Da: Velia Cremonesi [Velia.Cremonesi@regione.marche.it]
Inviato: venerdì 9 marzo 2012 12.25
A: A: CTVA-VAS; Bilanzone Carmela; Fornari Dario
Cc: David Piccinini; cinziatriunfo@gasplus.it
Oggetto: I: Stoccaggio Gas Naturale San Benedetto del Tronto - Gas Plus Storage srl
Priorità: Alta
Allegati: ConvocazioneTT.pdf; UnionedeiComunidellaValVibrata.pdf;
 Associazione_InMovimentoperSanBenedettodelTronto.pdf;
 CittadinidiSanBenedettodelTronto.pdf; ComunedìMonteprandone.pdf;
 RELAZIONE_TERRE_21_01_2012.pdf; ossevH.pdf; osservi.pdf; riserva sentina.pdf

Con la presente si trasmettono le osservazioni pervenute a questa struttura relative al progetto di stoccaggio di San Benedetto del Tronto.
 Come stabilito nell'incontro di ieri (8 marzo) in collaborazione con il proponente, si stanno predisponendo le controdeduzioni.
 Saluti
 Velia Cremonesi

STUDIO TECNICO SCIENTIFICO DI SUPPORTO AL PROCESSO DI V.I.A. RELATIVO ALLA REALIZZAZIONE DI UN IMPIANTO DI STOCCAGGIO GAS NATURALE IN LOCALITÀ AGRARIA

COMUNE DI SAN BENEDETTO DEL TRONTO

Figura 1.32 - Piantina dell'area di studio con la distribuzione dei punti di rilievo fonometrico

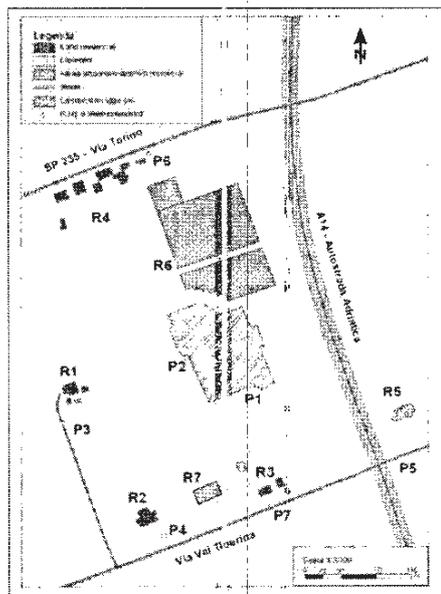
A tal proposito si segnala la necessità di integrare il documento, specificando quale tipo di attività industriali sono presenti nel sito e valutando l'eventuale presenza di componenti tonali/impulsive legate ai cicli produttivi in essere. Tali componenti, se rilevate, costituirebbero un aggravio ulteriore al clima acustico *ante operam* sussistente nell'area. Successivamente vengono elencati i 6 punti di misura adottati (numerati in progressiva da P1 a P6). In figura 1.32 si descrive la distribuzione nell'area sia dei ricevitori che delle postazioni di misura. Tale figura è riportata di seguito:
